## TRAVAUX DE REPRISE DE LA BERGE DE CRAMPAGNA PAR ONDULIA

### Compte-rendu de la Visite de terrain du 21/04/2023

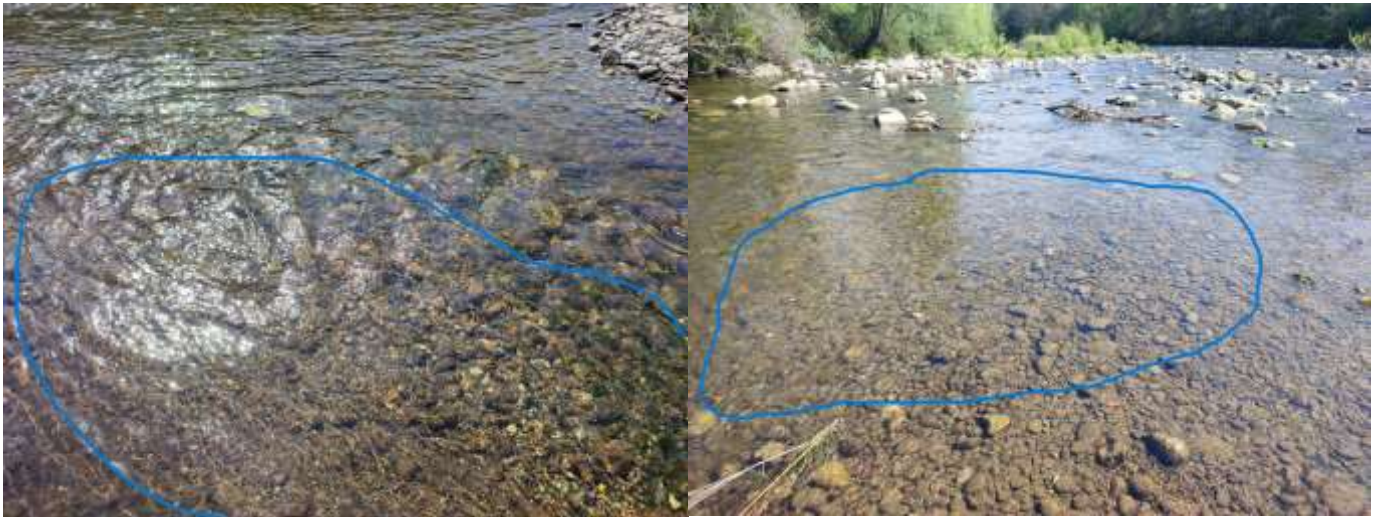
Les prospections devaient permettre de vérifier la présence de surfaces favorables à la reproduction des salmonidés. Plusieurs zones de frayères ont été identifiées :

2 zones sont situées à proximité des atterrissements pressentis pour être mobilisés lors de la réalisation du batardeau.

Une 3<sup>ème</sup> zone, la plus grande, est directement concernée par la circulation des engins et l'implantation du batardeau, sa surface est d'environ 20 m<sup>2</sup>.
